福島第一原子力発電所 特定原子力施設に係る実施計画変更比較表 (第Ⅱ章 2.41 放射線物質分析・研究施設第1棟)

図3.1-1 周辺監視区域図

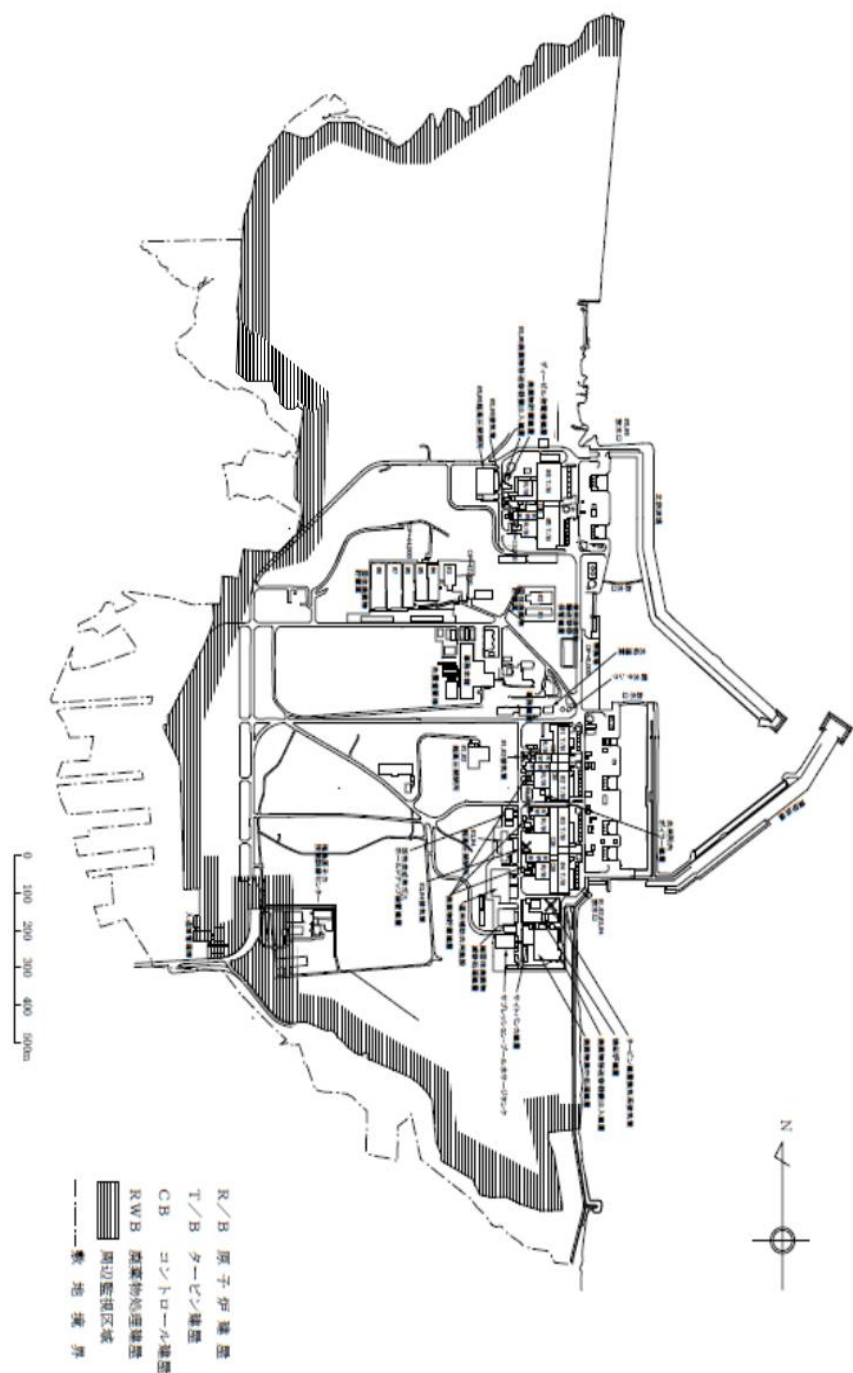
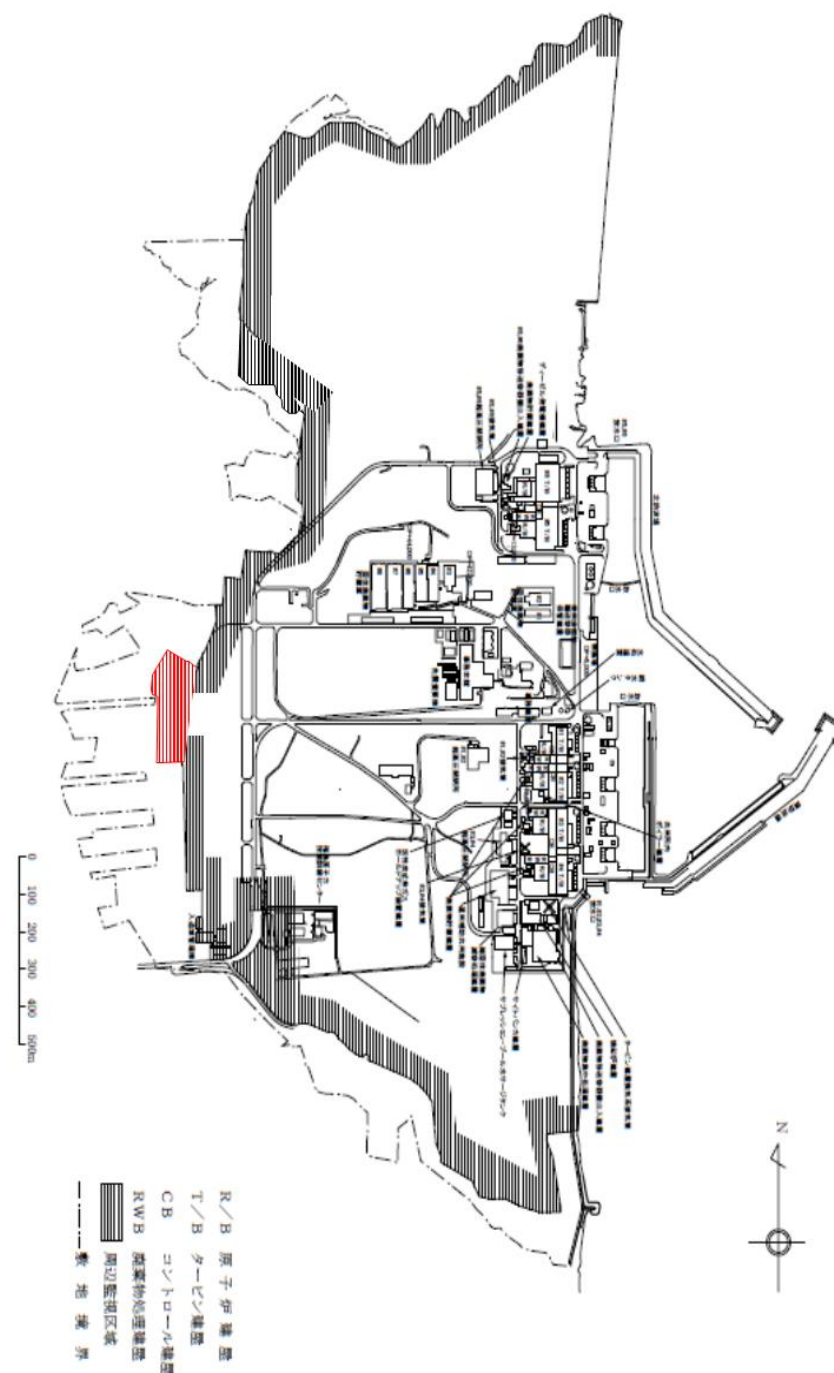
周辺監視区域境界変更に伴う変更
